Referencia: PROGRAMA DE FORTALECIMIENTO DE LA GESTIÓN PROVINCIAL I - CONTRATO DE PRÉSTAMO BID N° 3835/OC-AR LPN N° PFGP-253-LPN-O CIRCULAR ACLARATORIA N° 2

CIRCULAR ACLARATORIA N° 2

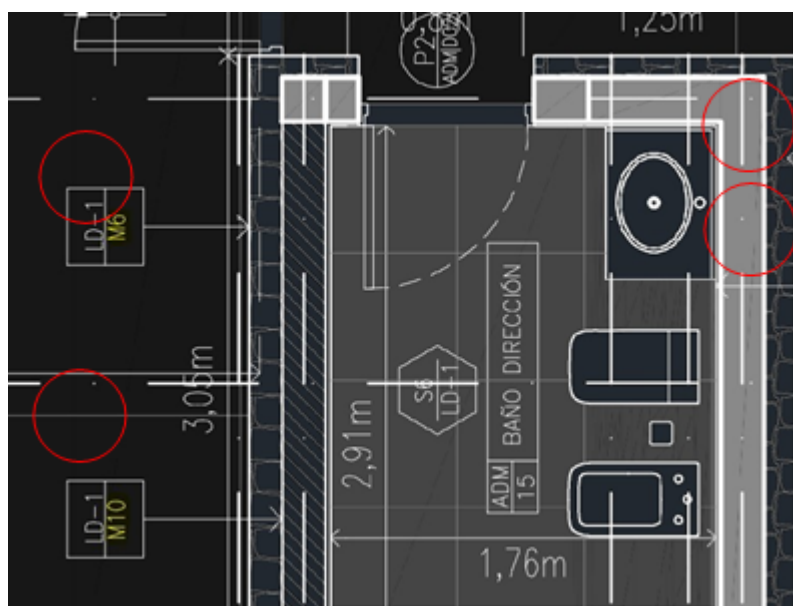
CONSULTA N° 9: "Solicitamos nos aclaren la siguiente incongruencia entre documentos: En el plano de detalles varios, el D1, detalle de terraza verde accesible indica sustrato vegetal tierra e: 10 cm mientras que en la planilla de cotización indican e: 20 cm, favor de aclarar."

CONSULTA N° 10: "Solicitamos nos aclaren la siguiente incongruencia entre documentos: En el plano de detalles varios, el D1, detalle de terraza verde accesible indica Membrana geotextil - Resistencia 0,5KN — esp. 0,5mm mientras que en la planilla de cotización indica -B 0,2mm, favor de aclarar."

CONSULTA N° 11: "Solicitamos nos aclaren la siguiente incongruencia entre documentos: En el plano de detalles varios, el D1, detalle de terraza verde accesible indica Poliestireno expandido alta densidad (25kg/m3) - e=5cm mientras que en la planilla de cotización indica e=10cm, favor de aclarar."

RESPUESTA N° 9: Se contemplará lo que indica la planilla de cotización y Especificaciones Técnicas Particulares: Sustrato de tierra fértil e =20 de espesor.

RESPUESTA N° 10: Se contemplará lo que indica la planilla de cotización y Especificaciones Técnicas Particulares: Membrana geotextil de 0,2 mm de espesor.

RESPUESTA N° 11: Se contemplará lo que se indica en planilla de cotización y Especificaciones Técnicas Particulares: e=10 cm.

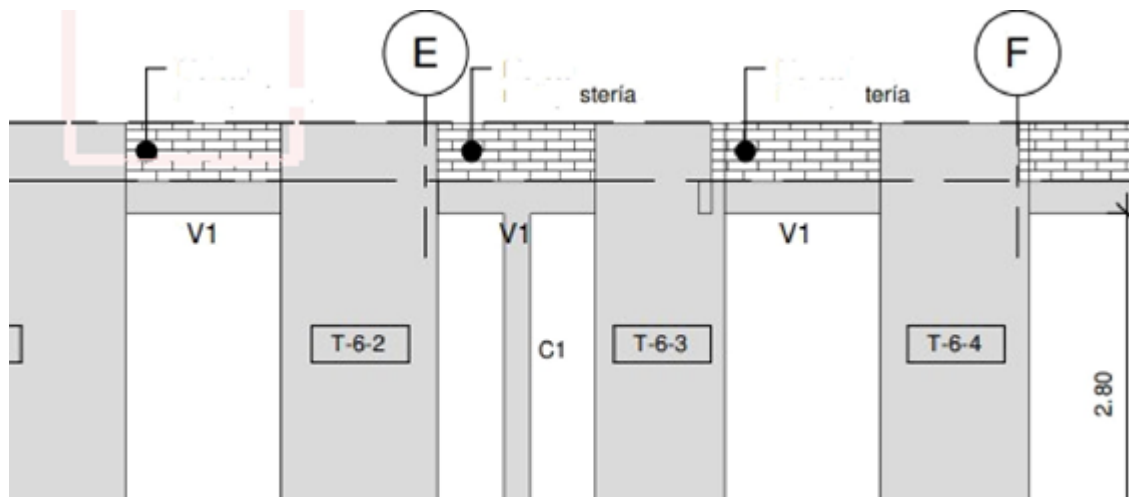
CONSULTA N° 17: *"Solicitamos la materialidad de la P4, del baño de discapacitados, ya que no se encuentra en detalles."*

RESPUESTA N° 17: El ítem solicitado se detalla en el Documento de Licitación, Especificaciones Técnicas Particulares:

ARQ 12.2.1 PUERTA (página 384)

“Descripción: Serán puertas placa con enchapado de guatambú pintadas con laca transparente y marco macizo de guatambú. Deberán tener un paño fijo superior según se indica en plano. En el edificio Comitente consiste en los modelos P1, P2 y P3. En el edificio Hall se proveerán y colocarán los modelos P1 y P2. Y en el edificio Bar serán los modelos P1, P2, P3 y P4.”

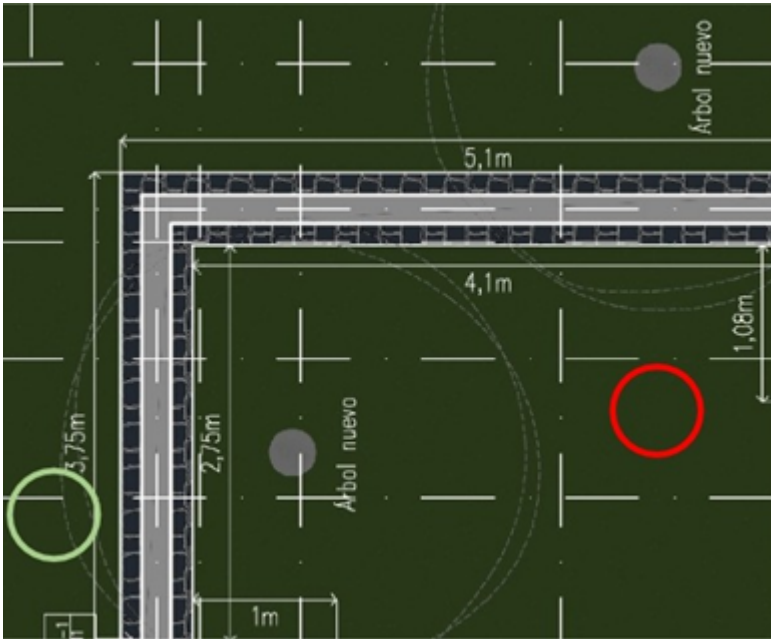
CONSULTA N° 20: "Entendemos que este muro del edificio de Administración es un error, y el correcto es M1."

RESPUESTA N° 20: El muro correcto es el M1.

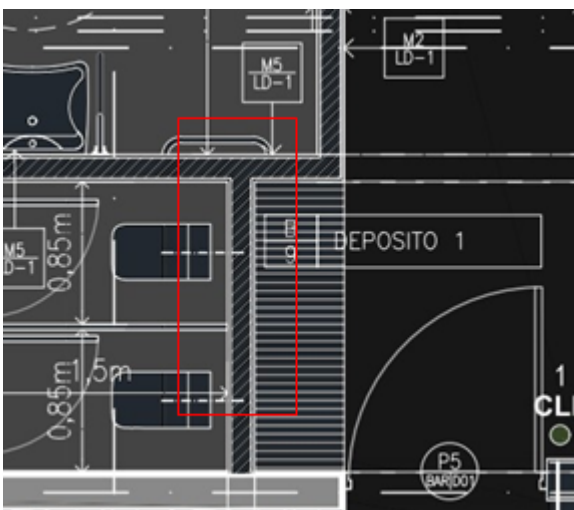
CONSULTA N° 22: "Favor de especificar que es ese espacio aparente de guardado que aparece en el edificio del bar en el sector 9-Deposito y también en el sector 7- Baño del personal."

RESPUESTA N° 22: En los sectores mencionados presentan un mueble de guardado con las características que figuran en las Especificaciones Técnicas Particulares del Documento de Licitación (páginas 395 y 396):

ARQ 16.1.2 MUEBLES BAJO MESADA / ALACENAS

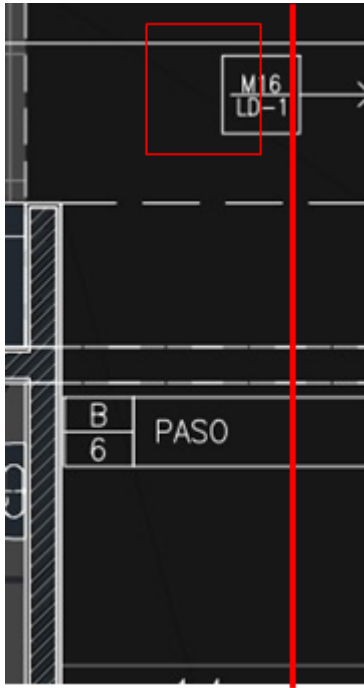
CONSULTA N° 23: "Favor de confirmar si todo el pasillo tiene a lo largo porcelanato, incluyendo el sector del depósito".

RESPUESTA N° 23: Sí, el sector de depósito tiene el mismo piso de porcelanato que todo el pasillo.

M11. MURO FIBROCEMENTO REVEST. BARRO

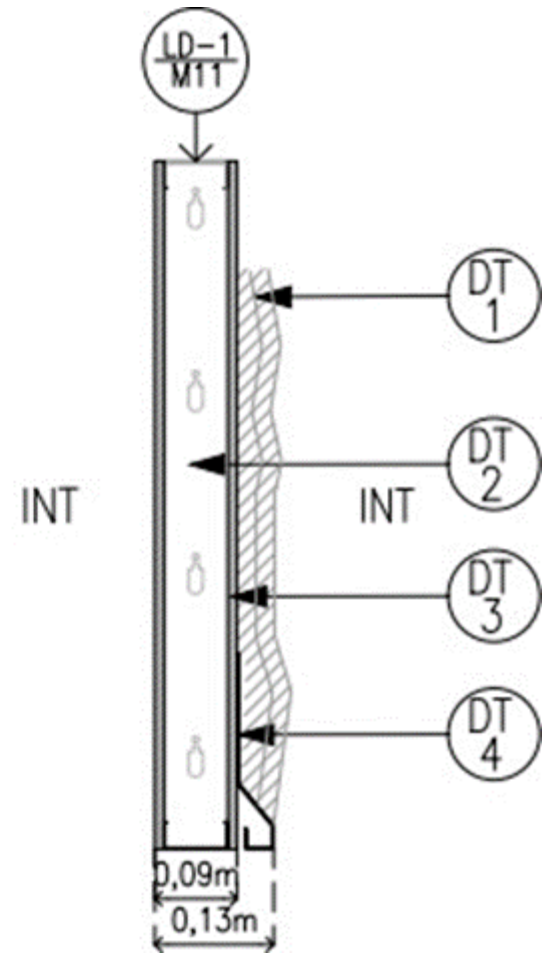
CONSULTA N° 25: "Favor de mandar detalles y/o especificaciones del M11."

RESPUESTA N° 25: Se adjunta detalle de M11.

DT1 Revestimiento barro
Geomalla superficial
Capa 1: Revoque barro 2cm+hidrofugo
Capa 2: Revoque barro 2cm.

DT2 Montante de aluminio 7cm.
DT3 Placa Cementicia tipo superboard espesor: 10cm.
DT4 Plegado chapa terminacion inferior.
